Gemeinde Altenbeken

Verwaltungsvorlage

BA/031/10

Betreff: Planungen der Gemeinde Altenbeken i.S. "Windenergie"

5.3. Antrag der Buker Windkraft GmbH & Co. KG, Teichweg 6, 33100 Paderborn, auf Errichtung und Betrieb einer Windkraftanlage Typ ENERCON E-82 mit 2.000 kW Leistung und einer Nabenhöhe von 138,38 m (Baugrundstück: Gemarkung Buke, Flur 8, Flurstück 45)

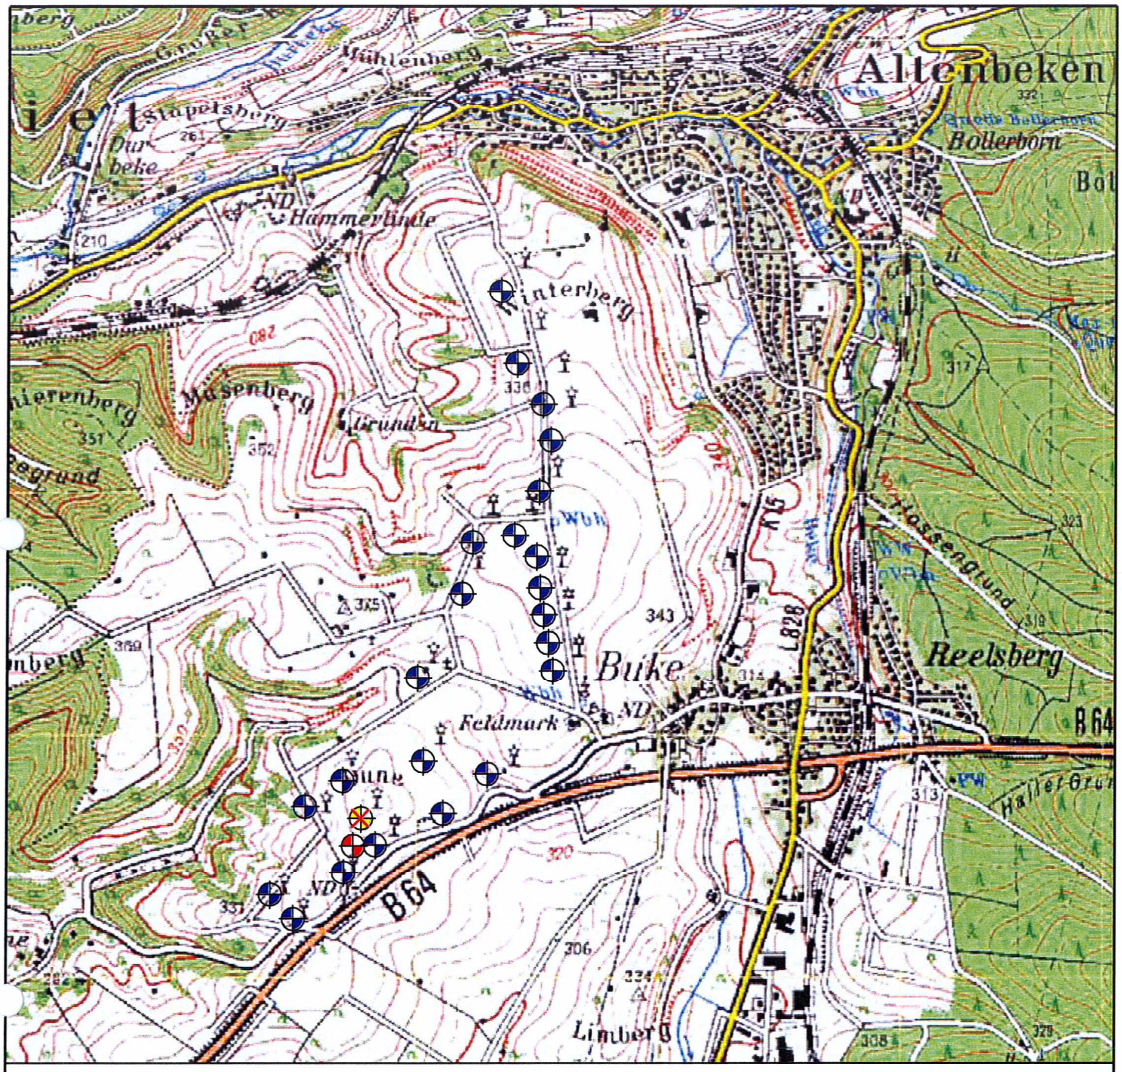
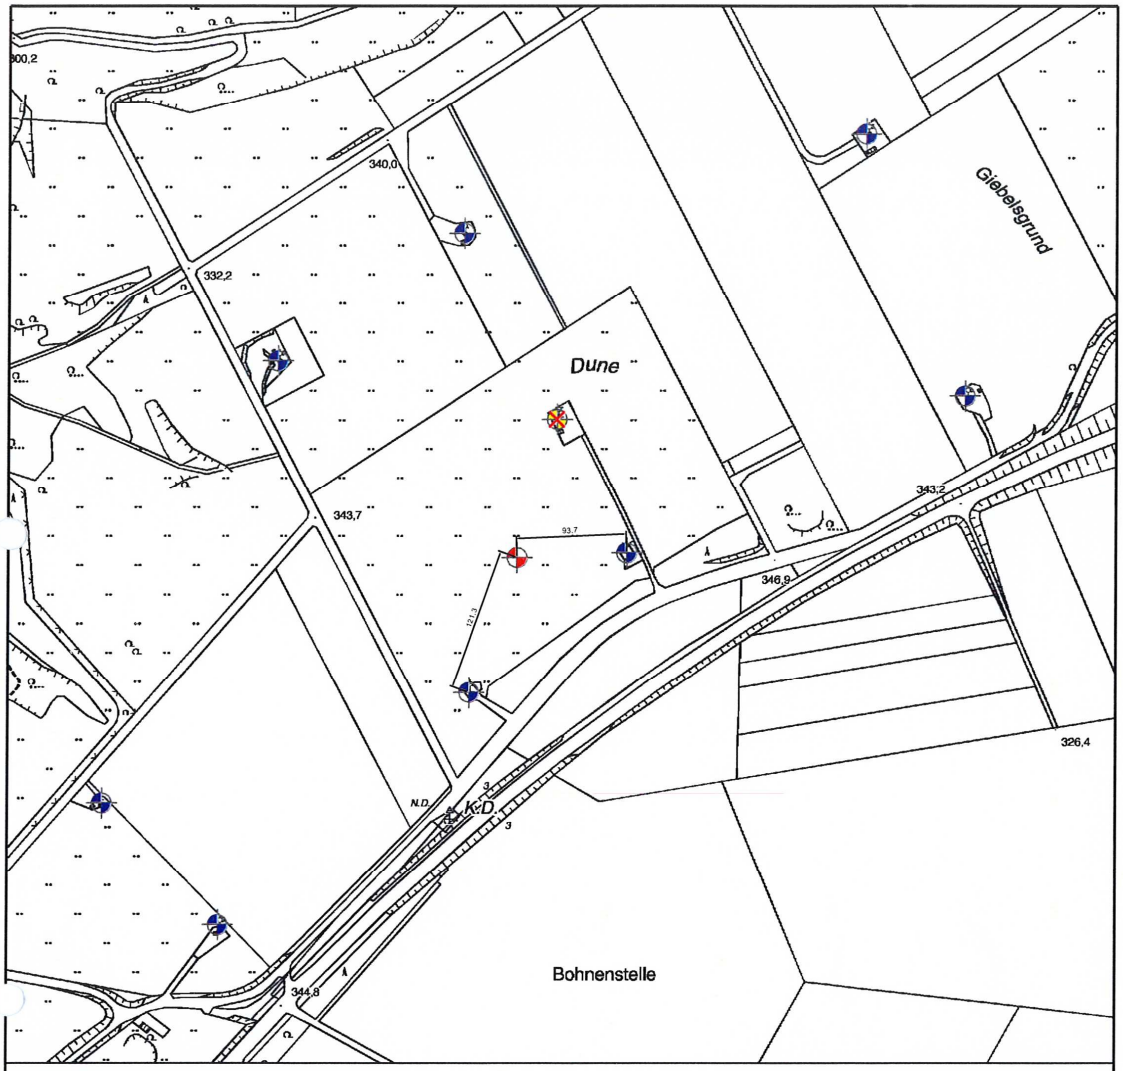
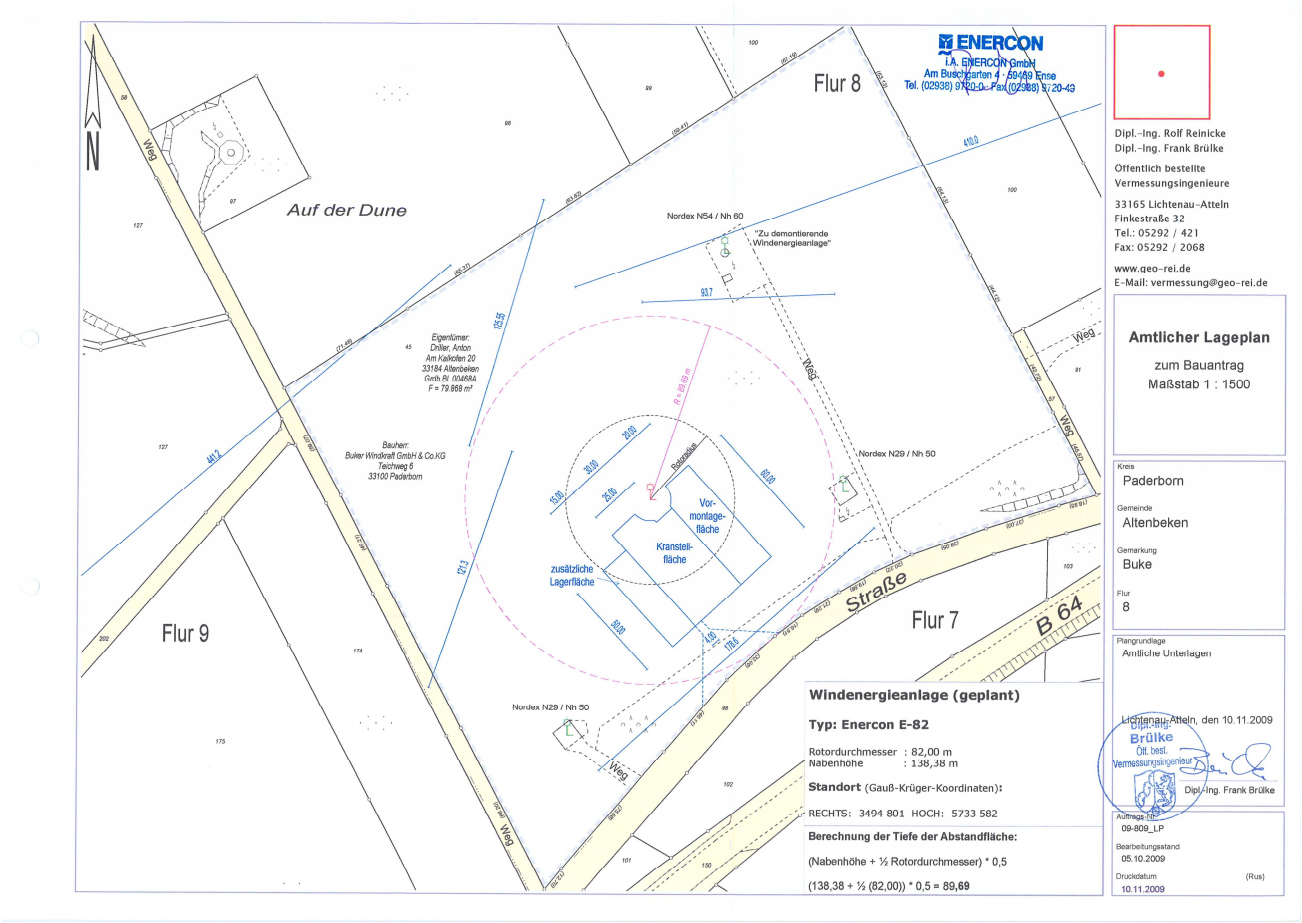
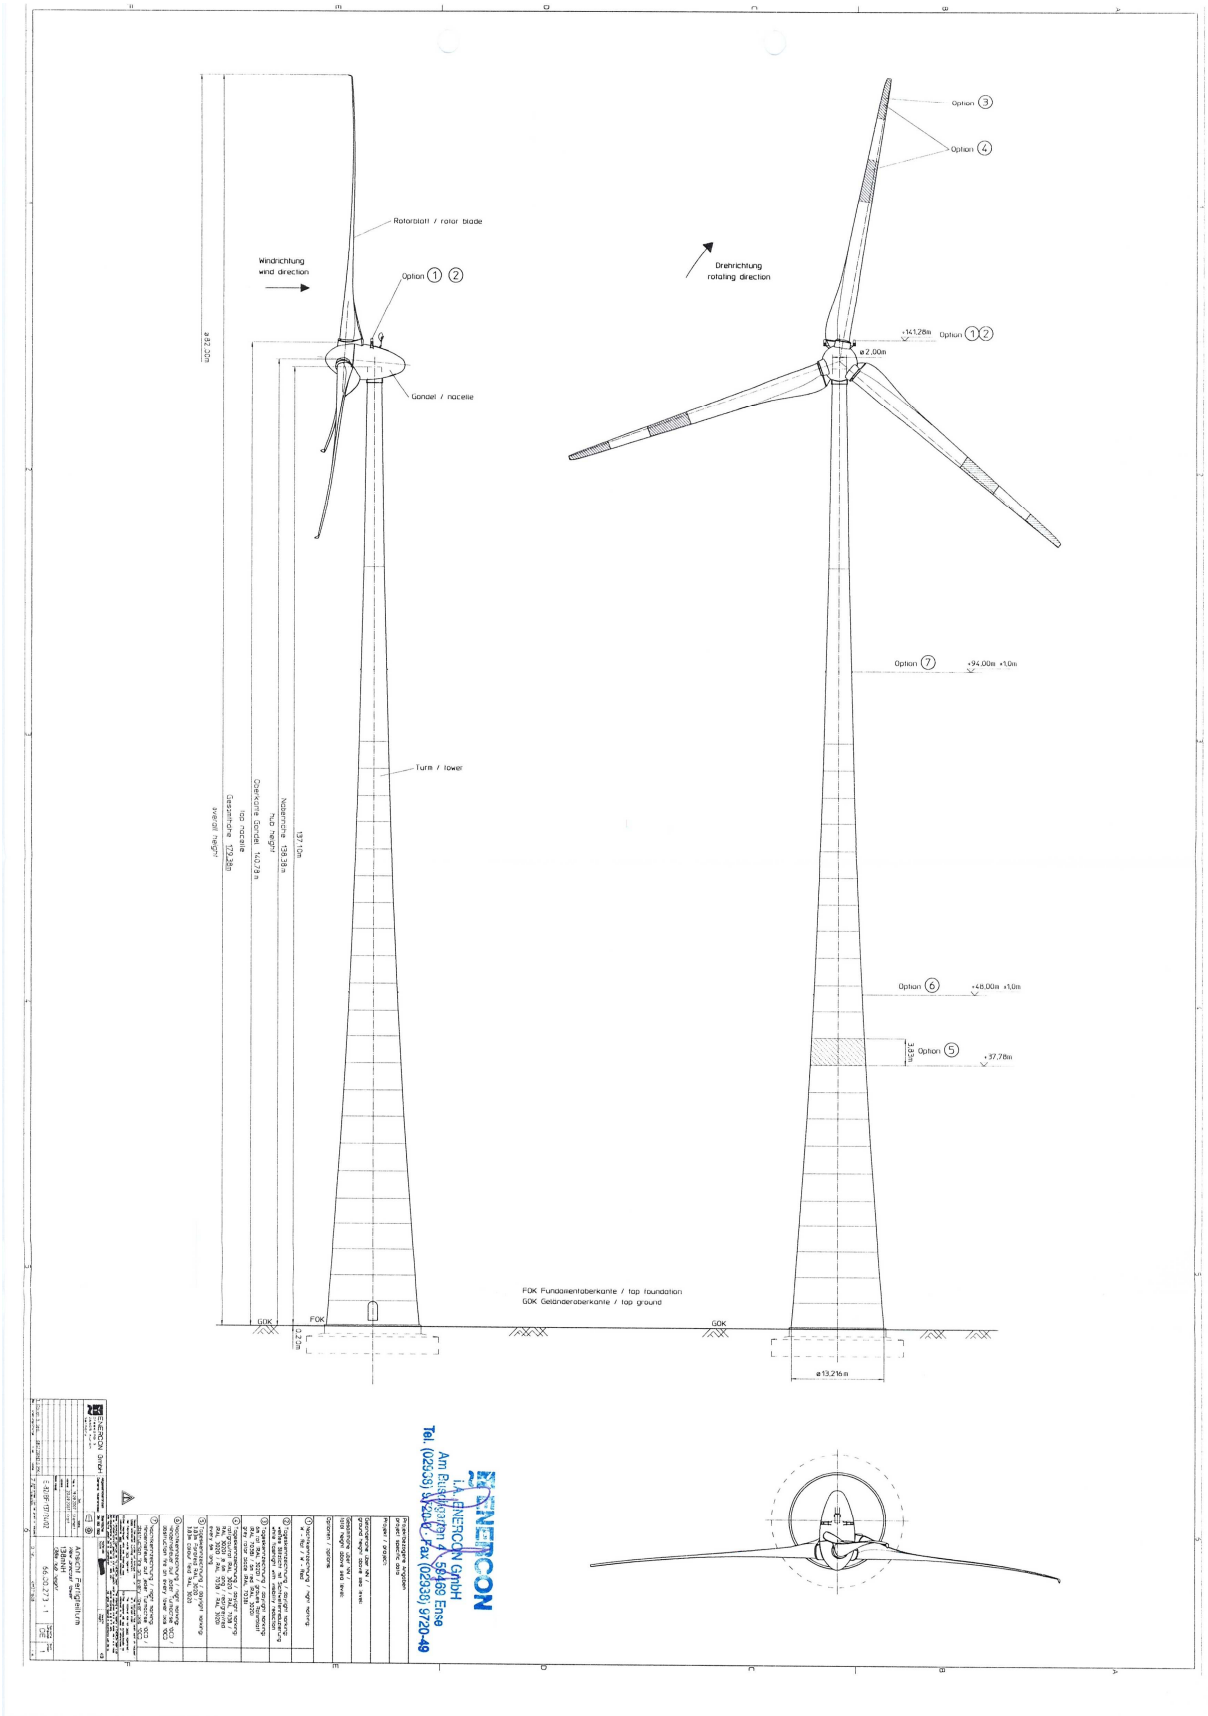
Die geplante Anlage wird eine Gesamthöhe von 179,38 m haben. Mit dem Neubau und Betrieb der beantragten WEA soll eine Anlagen repowered (demontiert) werden. Die zu demontierende Anlage ist eine WEA des Typs Nordex N 54 mit einer Nennleistung von 1.000 kW, einer Nabenhöhe von 60 m und einem Rotordurchmesser von 54 m (Gesamthöhe 87 m).

Nach den damaligen Planungsansätzen der Planungsgemeinschaft sollte nicht nur – wie jetzt beantragt – die eine o.a. WEA im Rahmen des beantragten Repowering demontiert werden, sondern auch die beiden südlich gelegenen WEA des Typs Nordex N 29 mit einer Nennleistung von je 250 kW, einer Nabenhöhe von jeweils 50 m und einem Rotordurchmesser von je 29,70 m (Gesamthöhe je 64,85 m).

Die Verwaltung wird beauftragt die Zurückstellung des Baugesuchs gem. § 15 Abs. 3 Baugesetzbuch bei der Baugenehmigungsbehörde zu beantragen, da zu befürchten ist, dass die Durchführung der Planung durch das Vorhaben wesentlich erschwert werden würde.

Sofern der Antrag dahingehend abgeändert wird, dass die beiden südlich gelegenen WEA des Typs Nordex N 29 mit einer Nennleistung von je 250 kW im Rahmen des beantragten Repowering ebenfalls demontiert werden sollen, wird die Verwaltung beauftragt das Einvernehmen für die beantragte WEA mit einer Gesamthöhe von 179,38 m zu erteilen.
